Processus d'élaboration du plan d'affectation d'Isenau

**Commune d'Ormont-Dessus
Plan d'affectation d'Isenau
Avis préliminaire**

**Commune d'Ormont-Dessus
Plan d'affectation communal d'Isenau
Examen préalable**

**PRÉAVIS DES SERVICES CANTONAUX - COMMUNE D'ORMONT-DESSUS, PLAN D'AFFECTATION D'ISENAU,
N° 207428**

Figure 1. La piste (en rouge) coupe une concentration d'écoulements (en bleu) juste en amont du bas marais d'importance nationale N°1618 Les Moilles (en vert).

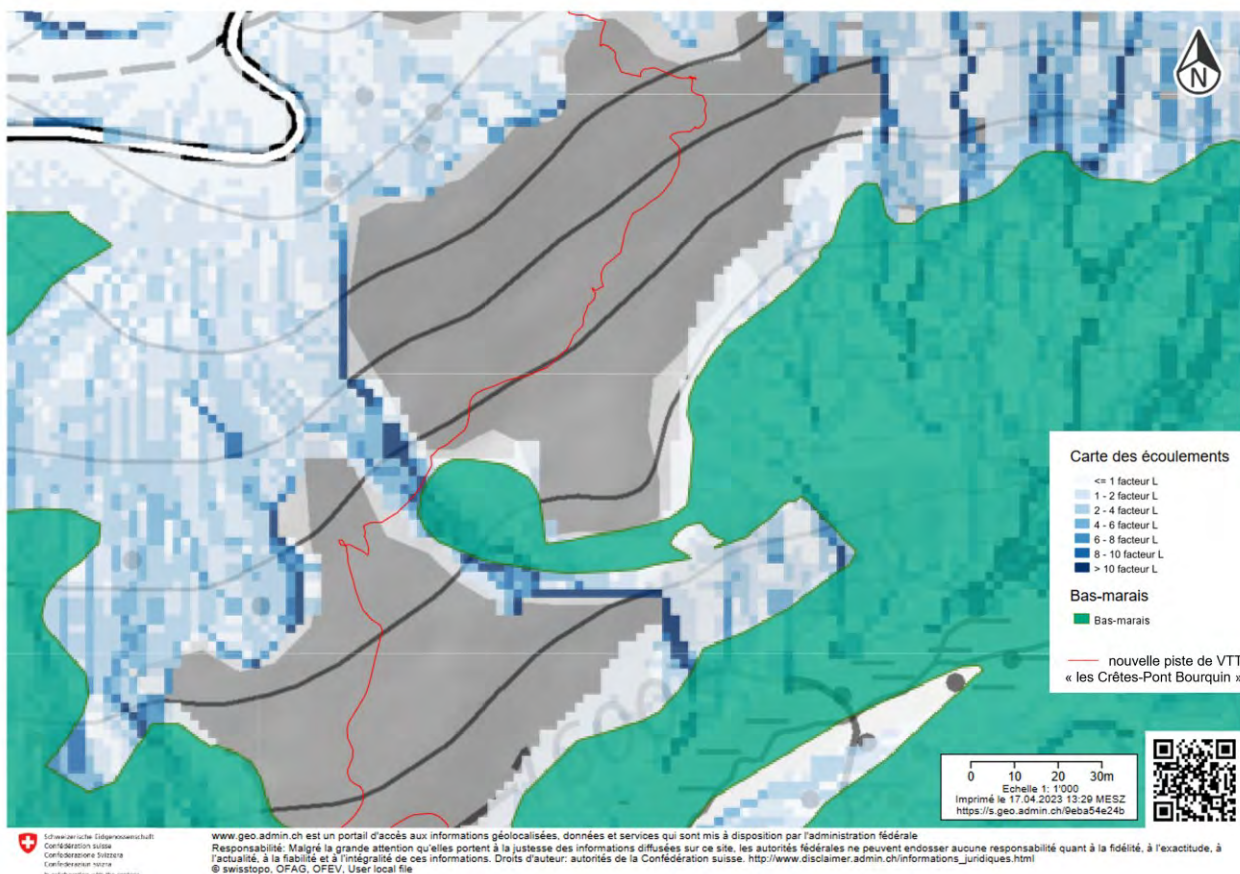
- un suivi doit être mis en place afin de montrer que les activités de VTT n'ont pas d'influence sur le régime des eaux. En cas d'impact négatif, par exemple parce que une partie des VTT passe à côté de la passerelle, alors d'autres solutions doivent être mises en place pour protéger le bas-marais.
